RESOLUCION DIRECTORAL N° 000005-2025-DPHI-DGPC-VMPCIC/MC

APROBAR la Determinación de Sectores y Grados de Intervención del inmueble ubicado en Jr. Independencia N° 829 del distrito y provincia de Trujillo, departamento de La Libertad, de acuerdo al plano DSI 001-2025, por los considerandos antes expuestos.

Plano: DETERMINACIÓN DE SECTORES DE INTERVENCIÓN - PRIMERA Y SEGUNDA PLANTA

DSI-001-2025

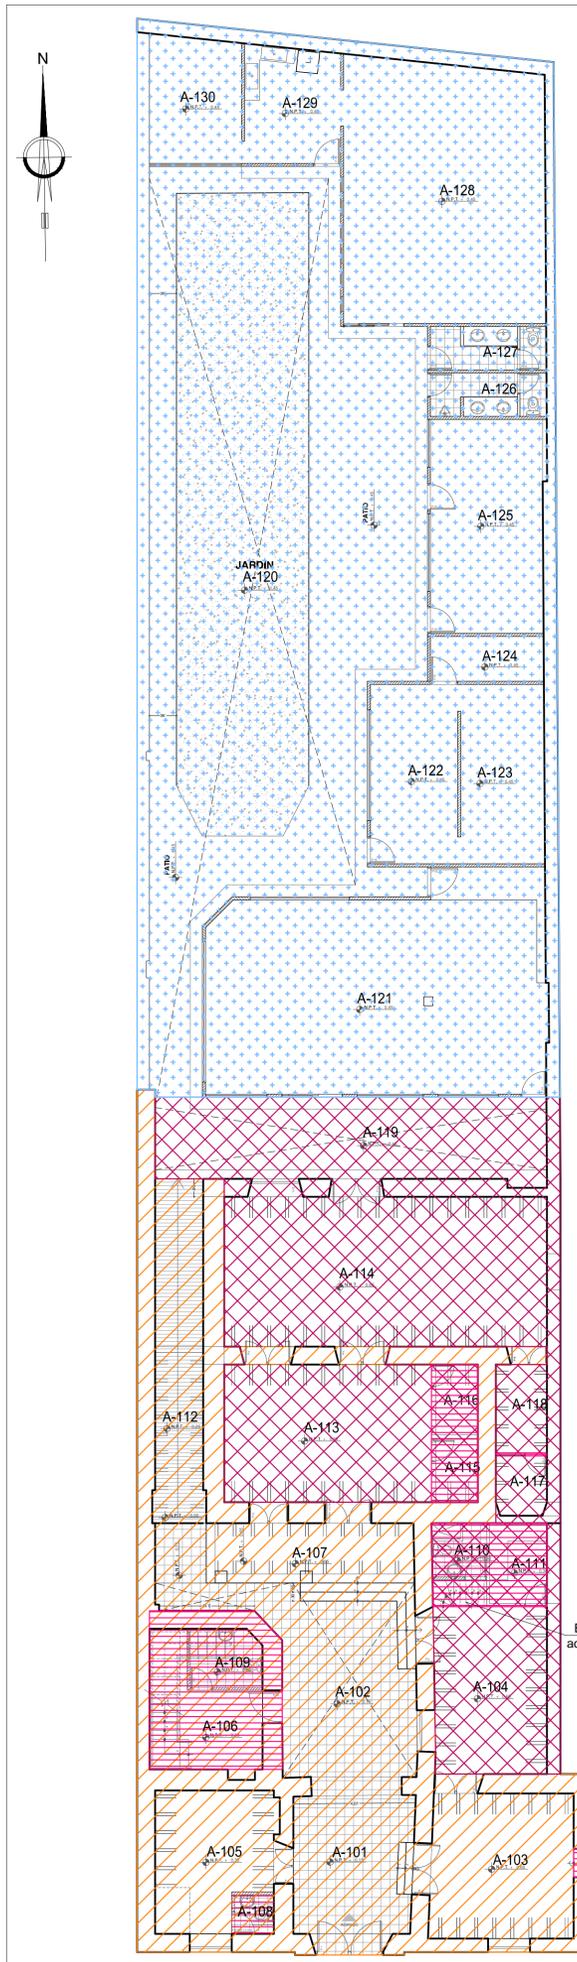
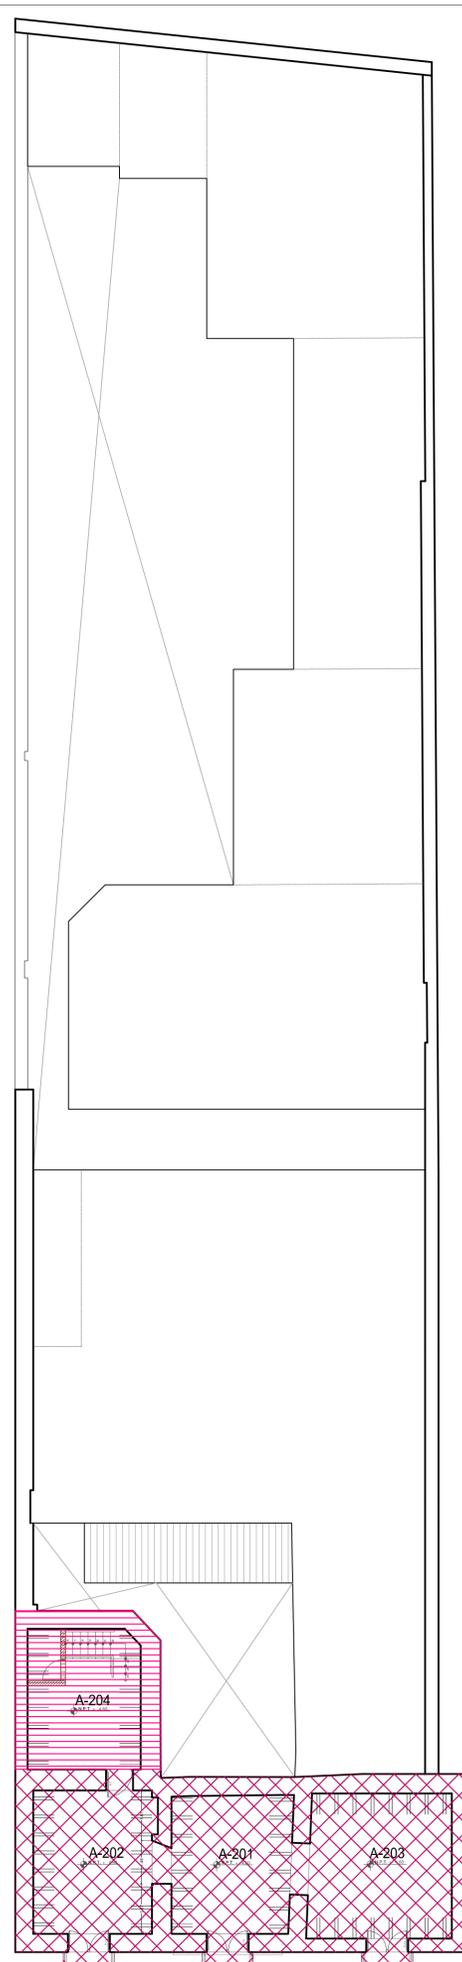
Primer Nivel: Grado asignado para los ambientes A-101 (zaguán), A-102 (patio principal) y A-107, lo cual permite la conservación y la recuperación de la galería que antecede al salón principal, el patio y su geometría original, además de la recuperación de la escalera principal de acceso al 2do nivel. Incluye a su vez los ambientes A-103, A-105 y A-112; así como los muros que definen a los ambientes A-104, A-112, A-113 y A-114, los cuales forman parte de este grado. Recuperar la espacialidad del ambiente A-103, efectuando el cerramiento del vano ubicado en el muro lateral derecho que conecta al predio colindante

Primer Nivel: Grado asignado para el interior de los ambientes A-104, A-113, A-114, A-118 y A-119.

Segundo Nivel: Grado asignado para los ambientes A-201, A-202 y A-203. Asimismo, la intervención que se realice en este sector, debe además dirigirse a la recuperación de la escalera de acceso a esta planta, así como de la galería, con vista al patio interior, que permitió el acceso a los ambientes mencionados, en base a las evidencias existentes.

Primer Nivel: Grado asignado para el ambiente A-120, además de los ambientes de factura contemporánea que van desde el A-121, A-122, A-123, A-124, A-125, A-126, A-127, A-128, A-129, A-130 los cuales que se encuentran emplazados en el patio posterior.

d) Liberación.- En la primera planta, para los ambientes A-108, A-110, A-111, escalera metálica y altillo, A-115, A-116 y el tabique que divide el ambiente A-118 con el ambiente A-117. Así mismo, liberación del ambiente A-106, la escalera de concreto que accede al 2do piso y el ambiente A-109. En la segunda planta, el ambiente A-204, además de los tabiques de drywall adyacentes a la escalera.
